Mobilitätsnetz Heidelberg

Hauptbahnhof Nord und Kurfürsten-Anlage West

Vorstellung im Stadtentwicklungs- und Verkehrsausschuss (SEVA)
19. November 2014

VARIANTE C - RAD

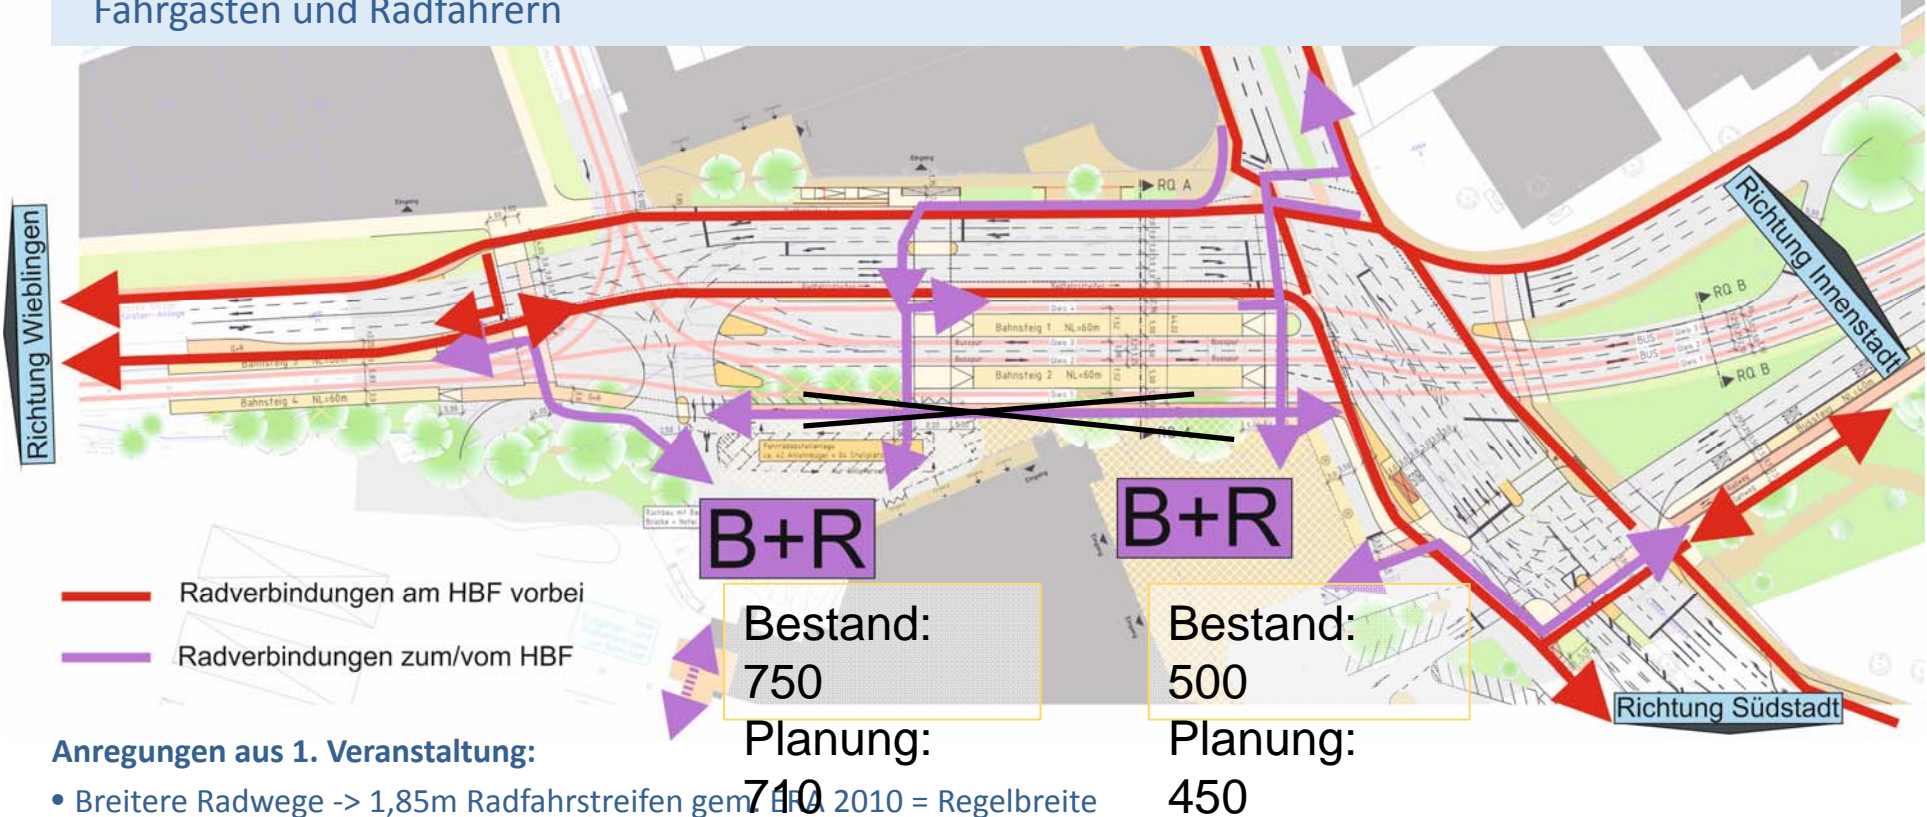
- Breitere Radwege -> 1,85m Radfahrstreifen gem. BfV 2010 = Regelbreite
- Radschnellwege -> **Berücksichtigt**
- Entflechtung Fuß / Rad an nördlicher Straßenseite -> **Berücksichtigt**
- Keine Räder vor Nordeingang -> **Berücksichtigt** (mit Einschränkung aufgrund des tatsächlichen Nutzerverhaltens)
- Bäume: Segen oder Fluch?

- Zusätzlich gedachtes Angebot für Radfahrer am nördlichen Eingang HBF entfällt
- Organisation der ÖV-Haltestelle mit Mittelinseln und Hausbahnsteig -> Konfliktminimierung zwischen Fahrgästen und Radfahrern

VARIANTE C – FUß

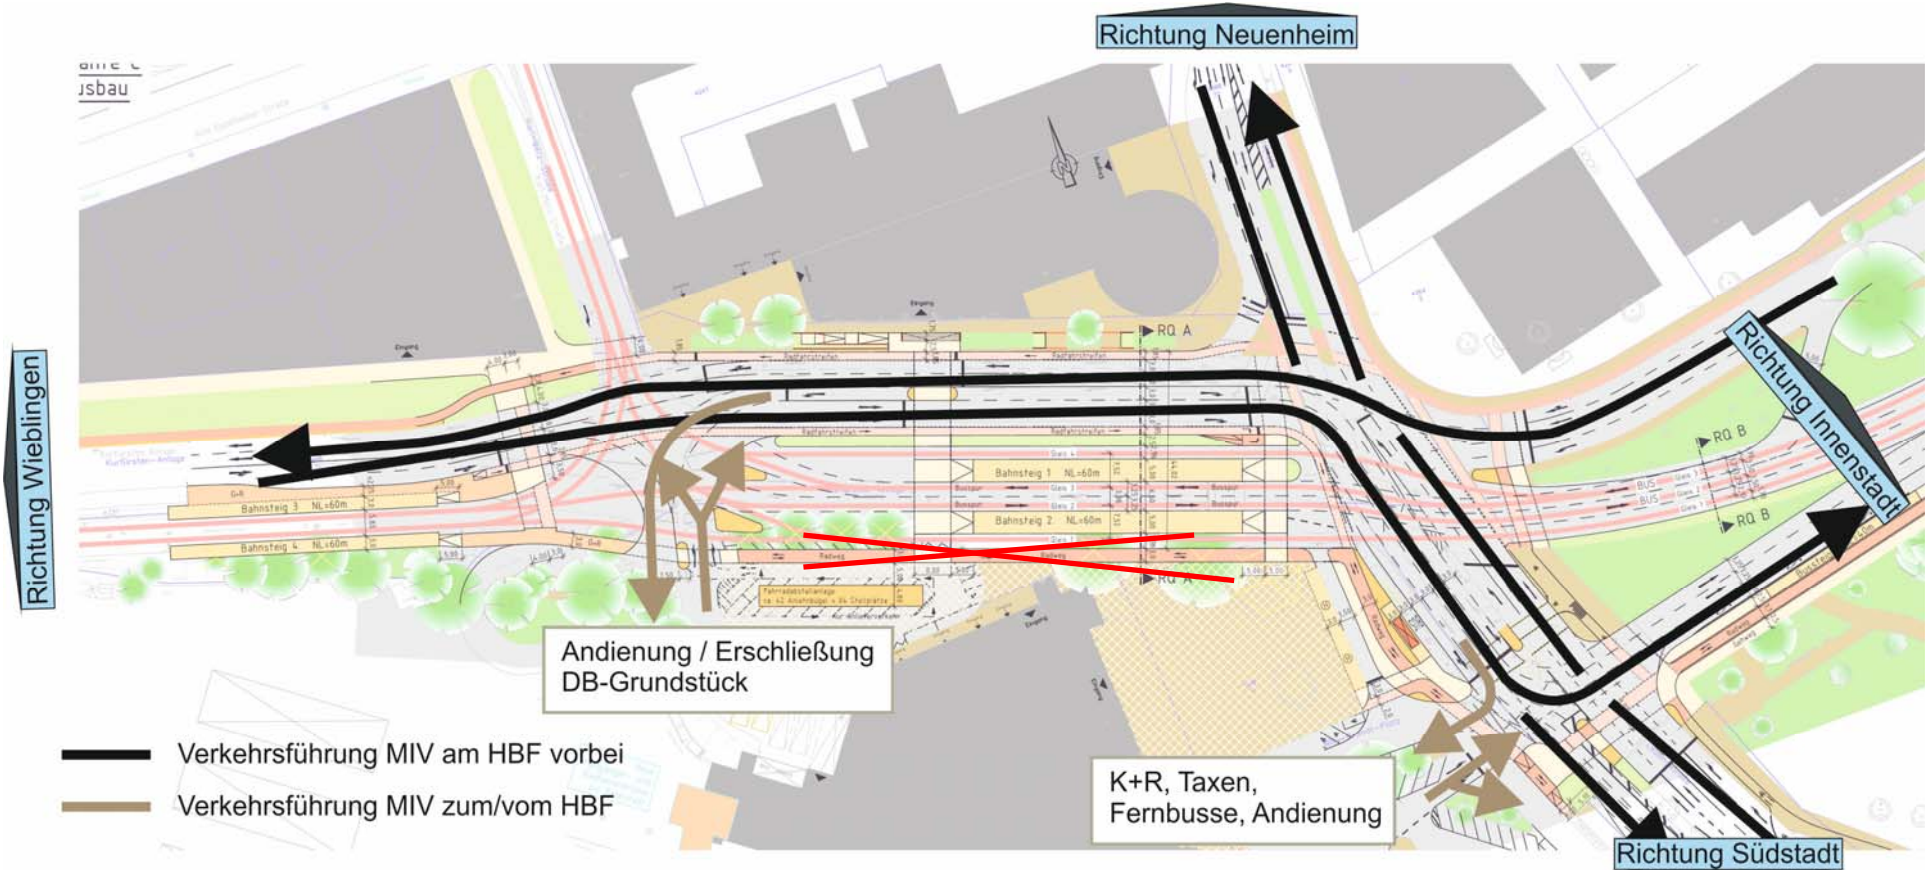
- Barrierefreiheit -> **Berücksichtigt**
- Trennung Flächen Fuß / Rad // Entflechtung nördliche Straßenseite -> **Berücksichtigt**
- Zusätzliche Querung Fuß / Rad westlich Karl-Metz-Straße -> **Berücksichtigt**
- Querungen mit Mittelinsel -> **Berücksichtigt** bei westlicher Querung an Haltestelle sowie Karl-Metz-Straße
- Erhalt Bäume oder mehr Platz für Fußgänger? -> Platanen entfallen, ca. 8m Fußgängerbereich (inkl. Wartefläche Haltestelle)

- Erreichbarkeit der ÖV-Haltestelle über Querungen an Haltestellenköpfen und über Hausbahnsteig

VARIANTE C - AUTO

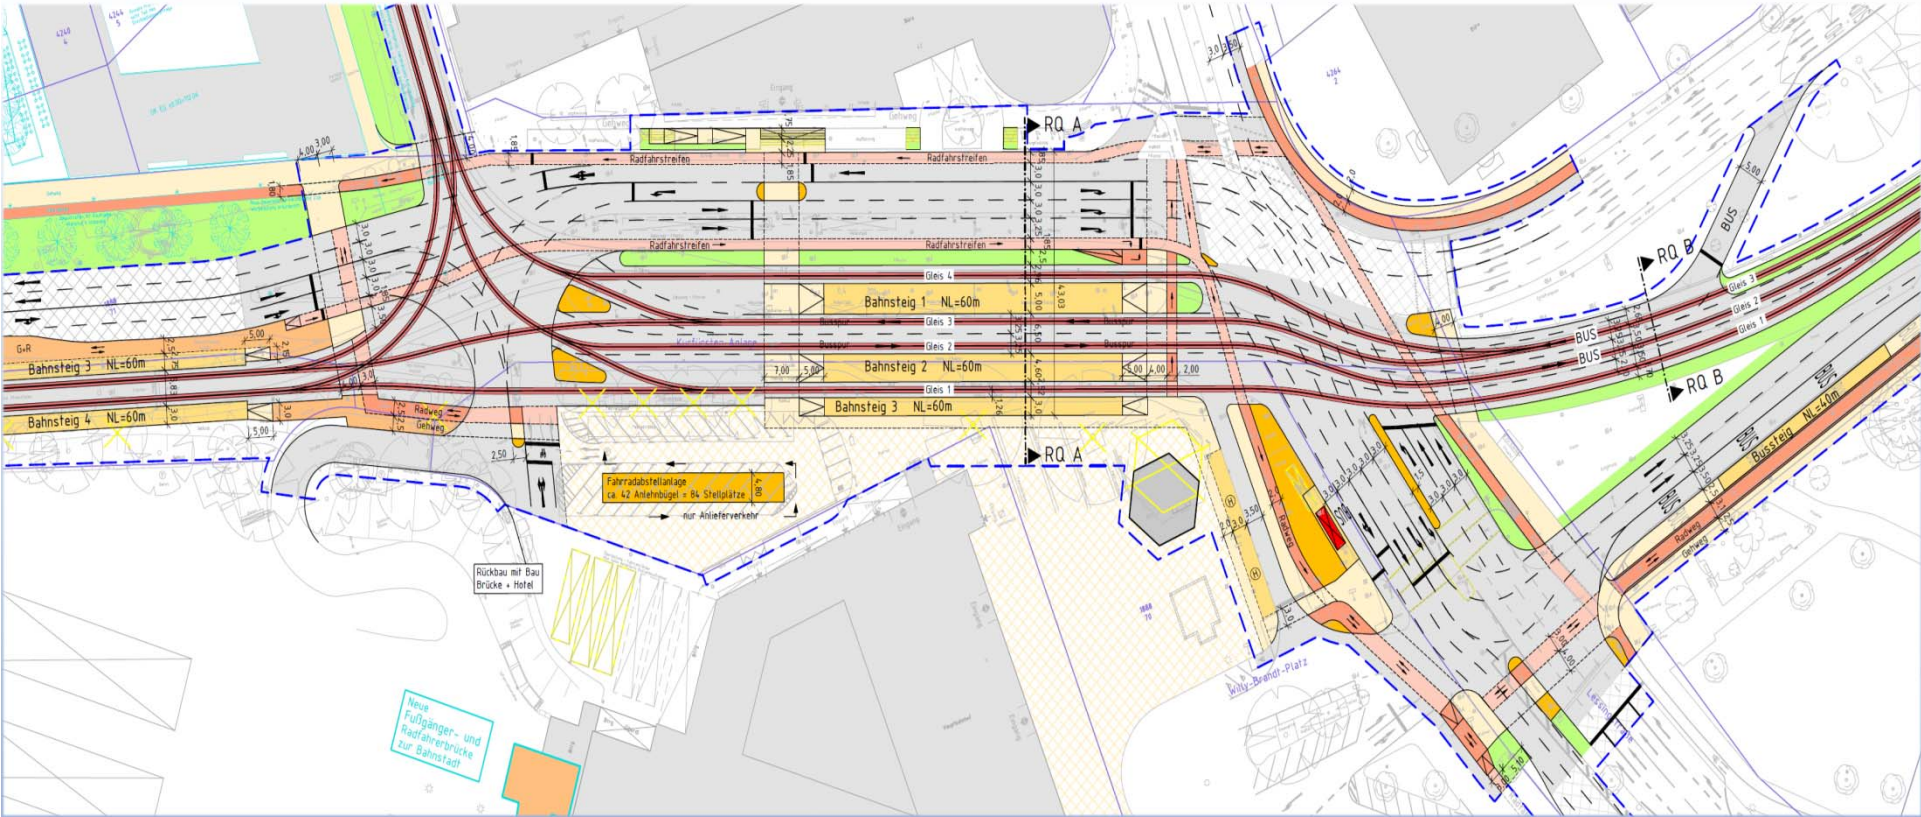
- Erreichbarkeit HBF mit Auto nicht überall, dafür an konzentrierten Stellen konfliktfrei -> **Berücksichtigt**
- Mehr Parkplätze -> **Berücksichtigt** (Themenspeicher: Parkhaus HBF Süd / Bahnstadt)
- Reduzierung MIV zugunsten ÖV von 5 auf 3 Fahrspuren -> **Nicht Berücksichtigt**
- Querungen mit Mittelinsel zur Erhöhung der Leistungsfähigkeit MIV -> **Berücksichtigt** bei westlicher Querung an Haltestelle sowie Karl-Metz-Straße
